改善箇所説明図①

改善措置の内容

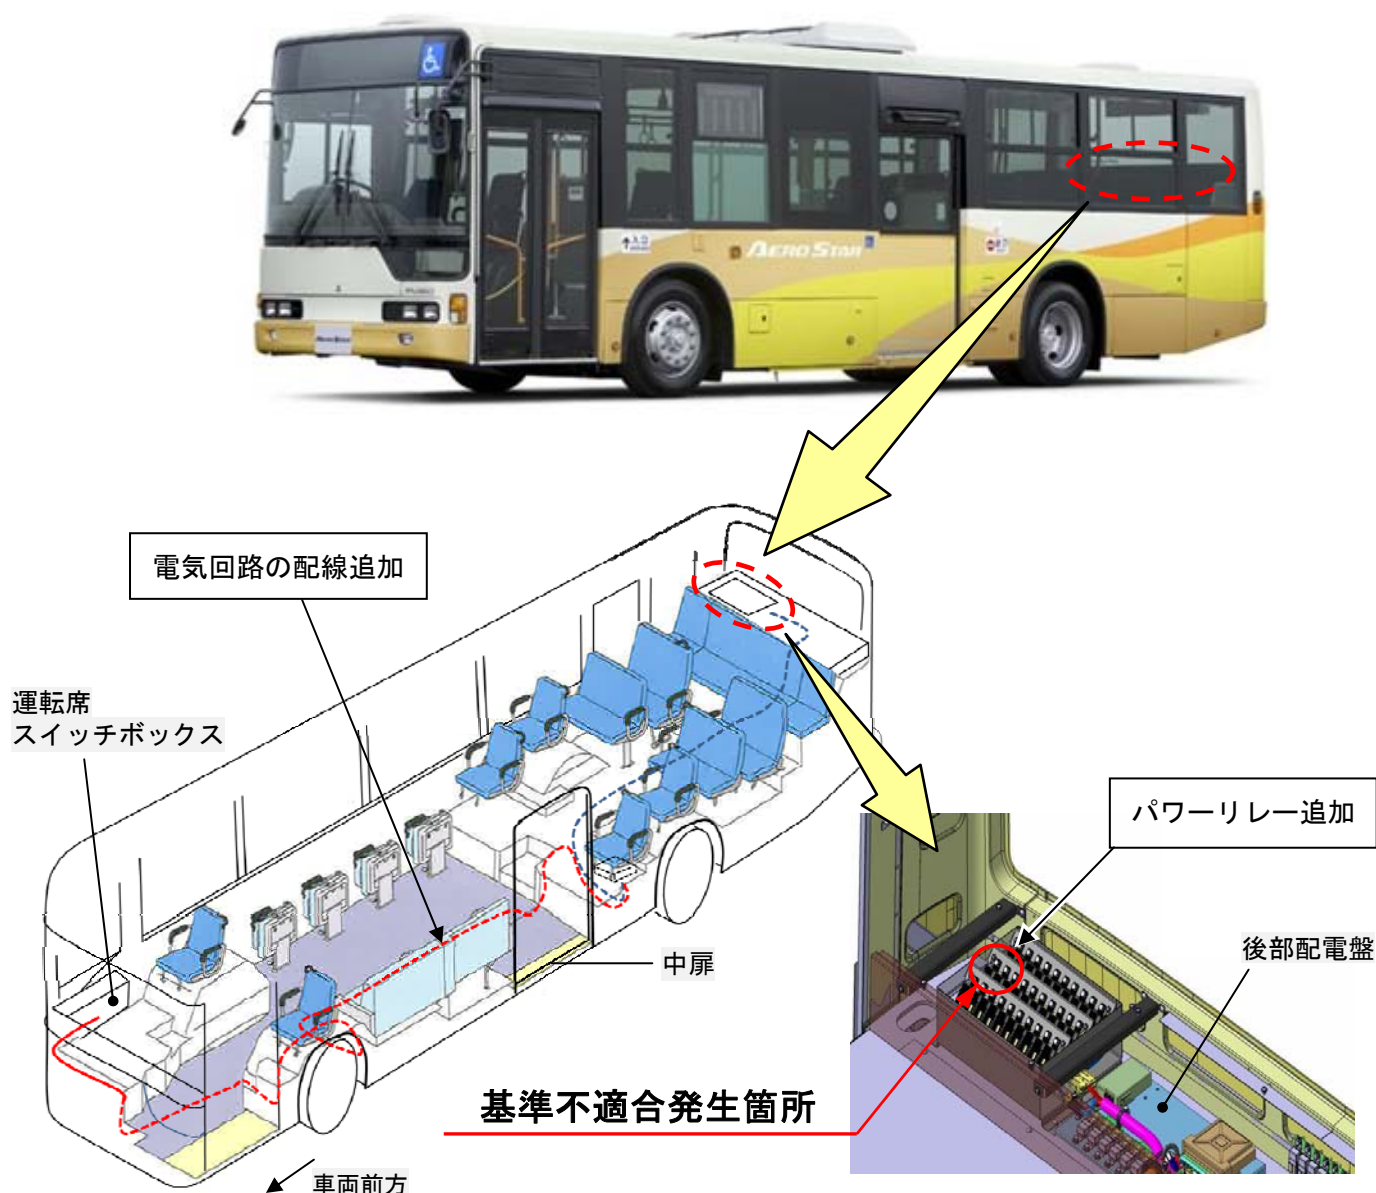
自動変速機を搭載した大型路線バスにおいて、中扉を制御する電気回路が不適切なため、以下の条件を全て満たした場合、走行中に中扉が開くおそれがある。

- ア. 乗降時に運転者が中扉スイッチを「開」位置にした後に中扉の光電管が遮断（人・物などを検知）された場合（光電管を遮断しているため、中扉は開かない）
- イ. アの後に運転者が中扉スイッチを「開」位置にしたままで走行し、走行途中で光電管の遮断が解除された場合

全車両、走行状態では中扉が開かない電気回路に変更する。

注：□ は追加する部品を示す。
